BEBYGGELSENS FORHOLD TIL DET HISTORISKE MILJØ

"Bryghusgrunden" - Supplerende høring om forslag til lokalplan og kommuneplantillæg

Forslag til ændringer i projektet

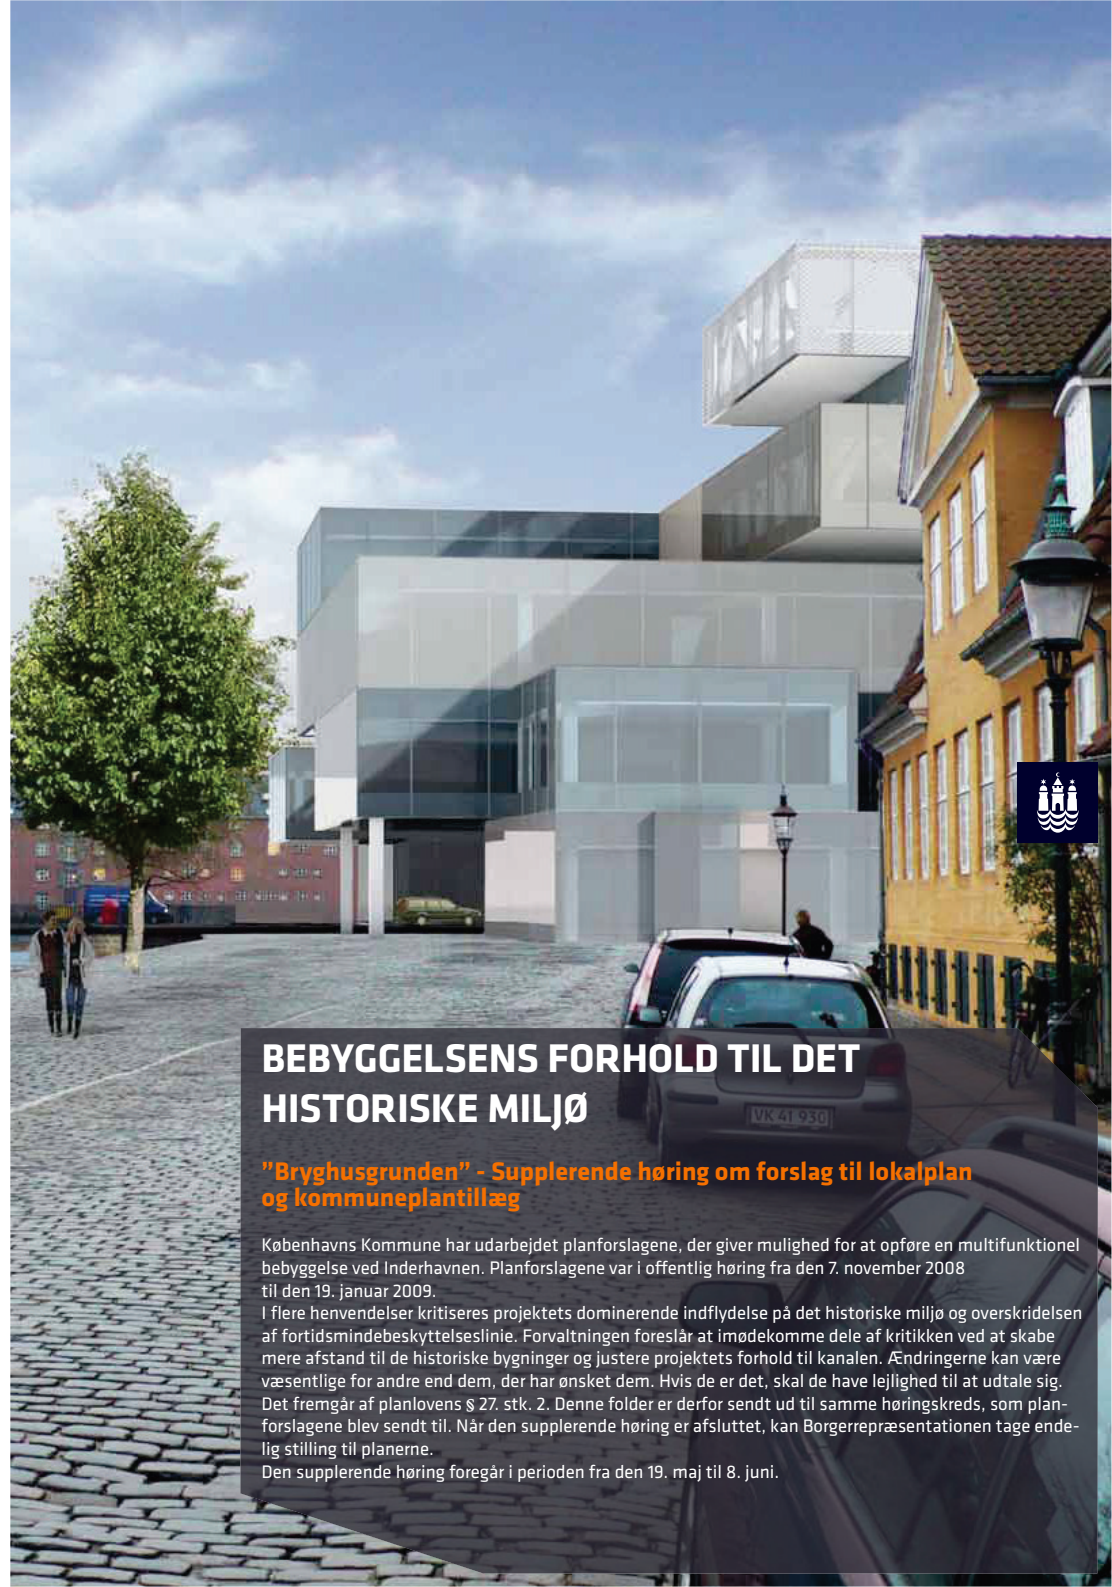
21. marts kl. 9.00 - Før

21. marts kl. 9.00 - Efter

21. marts kl. 11.30 - Før

21. marts kl. 11.30 - Efter

Efter bebyggelsens flytning kan ses en forbedring af solforholdene på bypladsen om formiddagen
